改善箇所説明図

基準不適合発生箇所

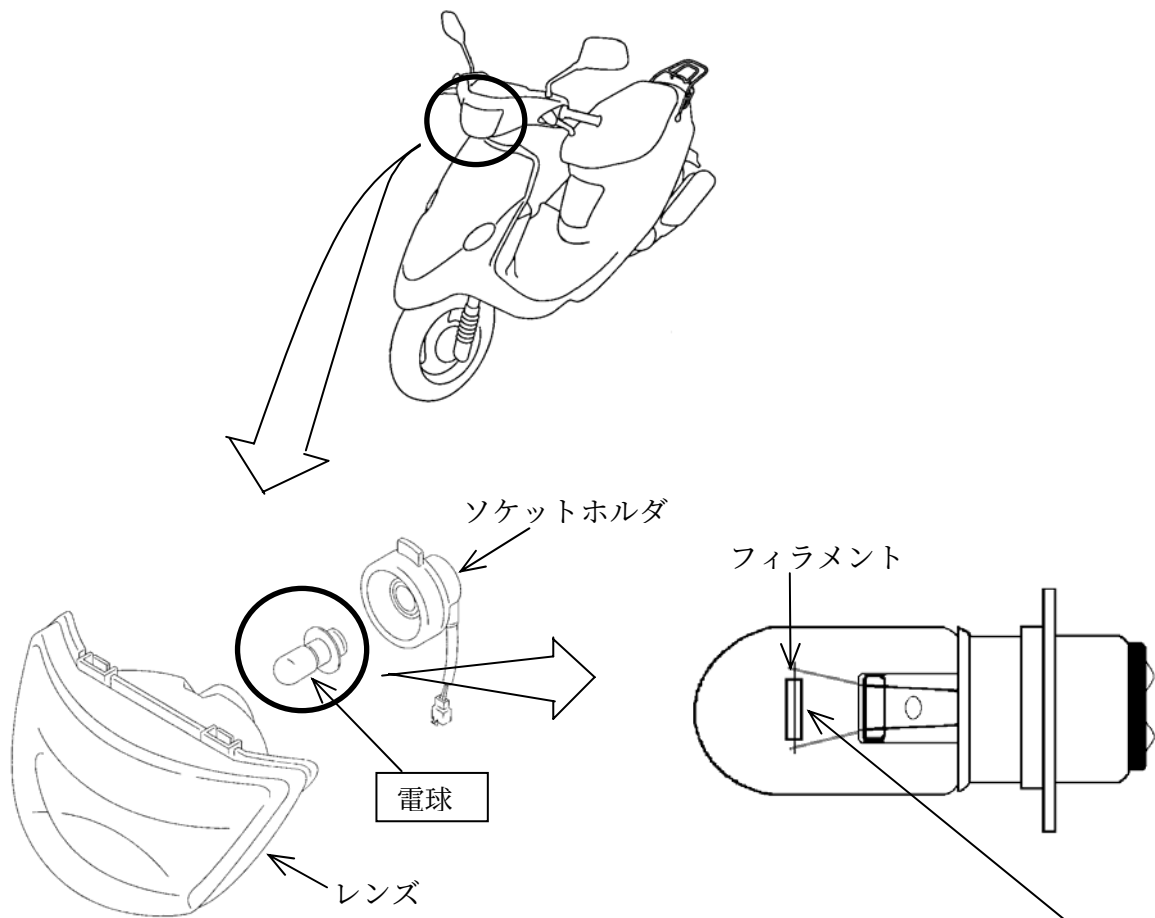
前照灯の電球の仕様の設定が不適切なため、前照灯を点灯した時に、電球の温度が高温となり、導入線のガラス封着部の表面の劣化が早期に進行することがある。そのため、外気が電球内部に侵入し、フィラメントが異常燃焼して断線し、前照灯が不灯となるおそれがある。

識別：電球のフィラメントの形状が異なっている。

旧(現在取付けられている電球)

直線形状

新(対策品)

先端が尖ったV字形状

改善の内容：全車両、前照灯の電球を対策品と交換するとともに、取扱説明書の当該電球の仕様の記載内容を対策品の仕様に変更する。
